**AVIS RELATIF À LA PROTECTION
CONTRE LES EVENTUELS EFFETS NOCIFS ET NUISANCES
PROVOQUÉS PAR LES RAYONNEMENTS NON IONISANTS
GÉNÉRÉS PAR DES ANTENNES ÉMETTRICES STATIONNAIRES**

Commune : PHILIPPEVILLE - Exploitant : ORANGE

Référence exploitant : 153N1_2/32153N1_2/42153N1_2/52153N1_2

Rapport n° 4253 / 2024

Figure 1 : Vue en plan des lieux de séjour et des points de contrôle

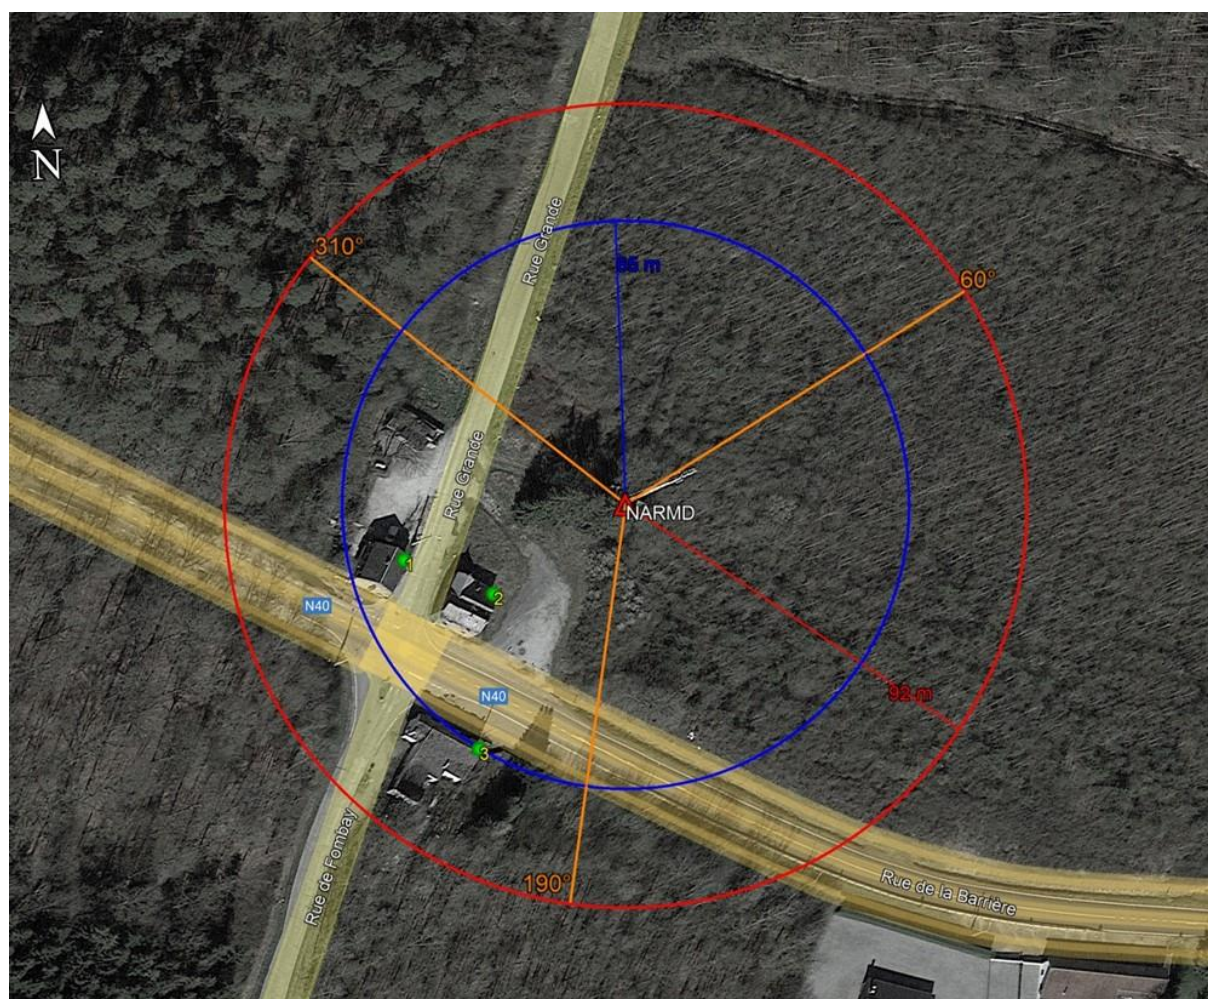
N° point de contrôle	LS	Atténuation (dB)	Indice d'exposition relatif à la limite par installation IE_i
3	LS3	3,0	0,015
2	LS2	3,0	0,008
1	LS1	3,0	0,007

En ce qui concerne les antennes de l'installation mentionnées dans le tableau 1, la distance maximale à laquelle la limite pourrait être atteinte, à l'extérieur, est égale à 88,0 m. S'il n'y a pas de LS à une distance inférieure, les antennes respectent forcément la limite d'immission.

Dans le cas des LS situés à l'intérieur des bâtiments, une atténuation d'obstacle est prise en compte et il en résulte que la distance maximale à laquelle la limite pourrait être atteinte se réduit à 62,3 m.

Figure 2 : Vue en plan des installations d'antennes dans un rayon de 300 mètres autour de l'installation faisant l'objet de la demande d'avis

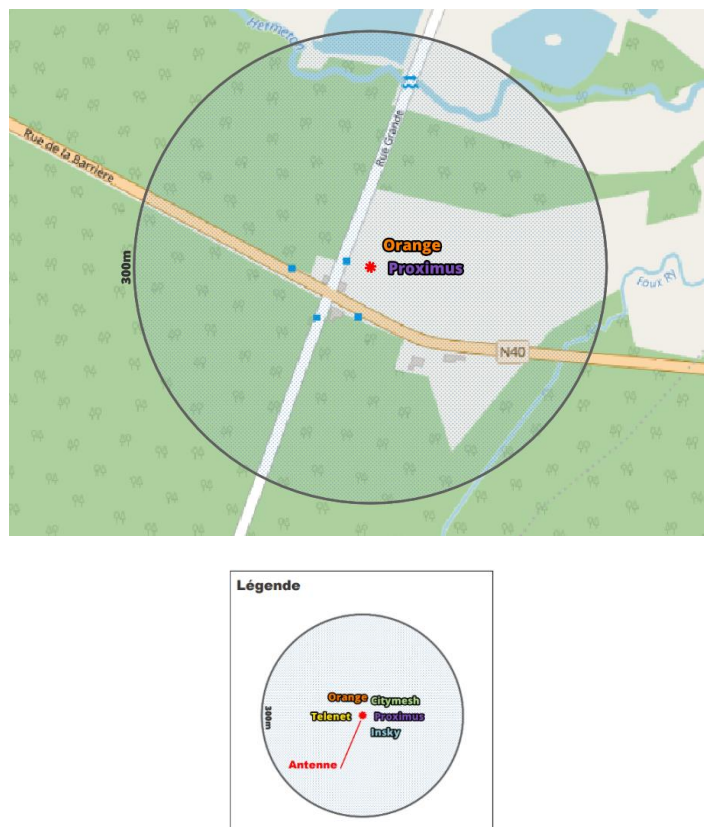
- il y a au plus 4 installations d'antennes émettrices stationnaires présentes dans la zone d'évaluation de 300 mètres de rayon représentée dans la figure 2, y inclus l'installation référencée dans le paragraphe 2 : la limite cumulative définie à l'article 4, §2 du décret est nécessairement respectée dans les lieux de séjour à l'intérieur de la zone d'évaluation de 300 mètres de rayon ;

Compte tenu des considérations ci-dessus, il apparaît que l'intensité du rayonnement électromagnétique généré, dans les lieux de séjour situés dans un rayon de 300 mètres autour de l'installation référencée dans le paragraphe 2, par l'ensemble des antennes émettrices stationnaires de l'ensemble des exploitants du même site d'antennes émettrices stationnaires respecte la limite fixée à l'article 4, § 2 du décret.
